◆床排水リモデルを床排水200mmへ変更する場合
 【UWN●B～ → UWN●U～ へ変更】ネオレスト手洗器付
 ●がA/Bの場合

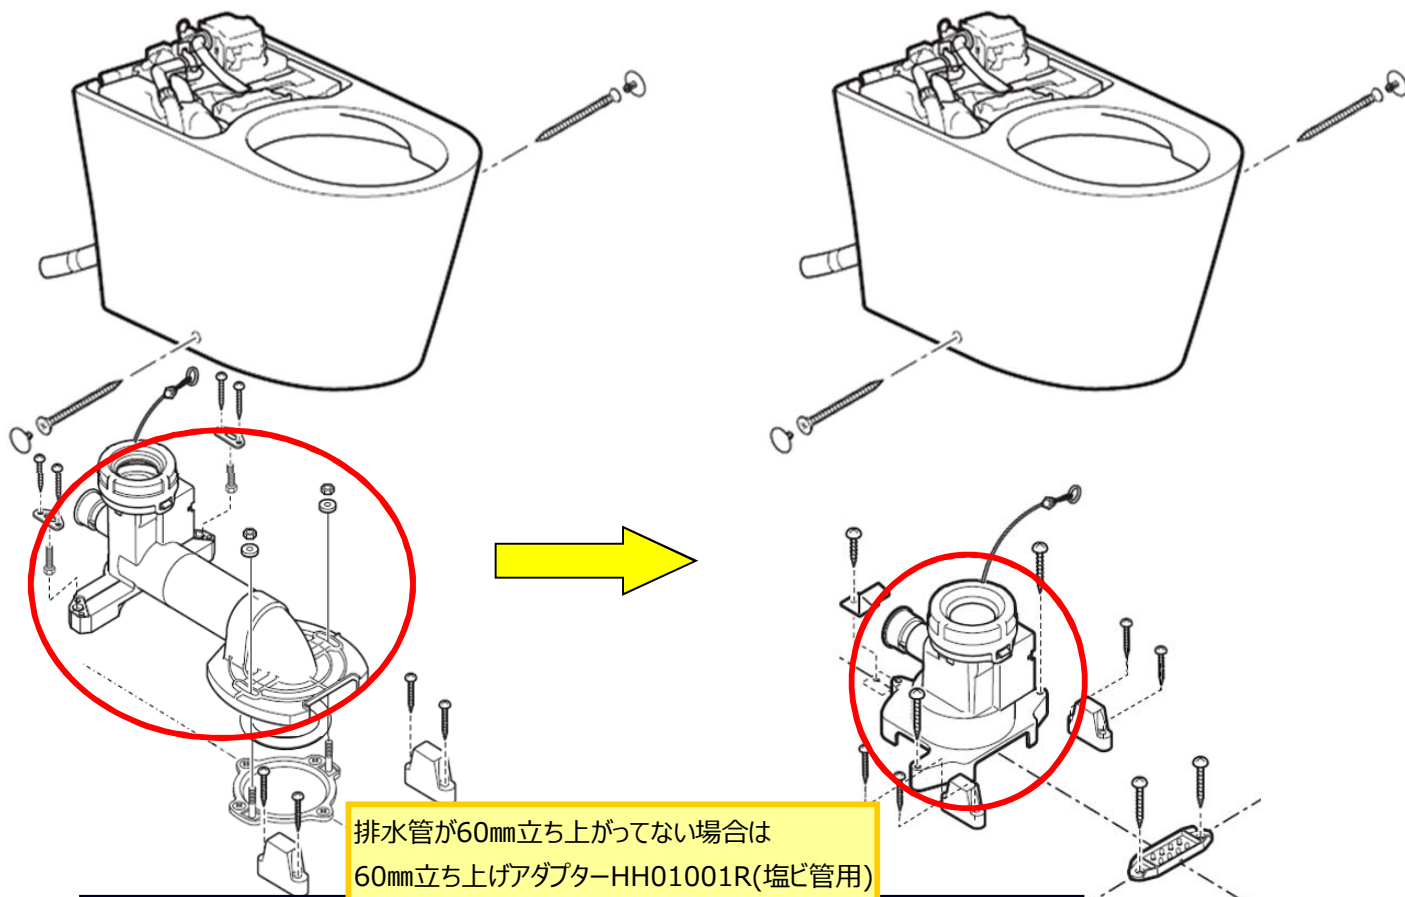
排水管が60mm立ち上がってない場合は
 60mm立ち上げアダプター-HH01001R(塩ビ管用)
 またはT90SW75/100(鉛管用)
 を別途手配し対応ください。

【変更必要部材】

名称	部品図	補修品番	個数	備考
排水ソケット セット		UGX256	1
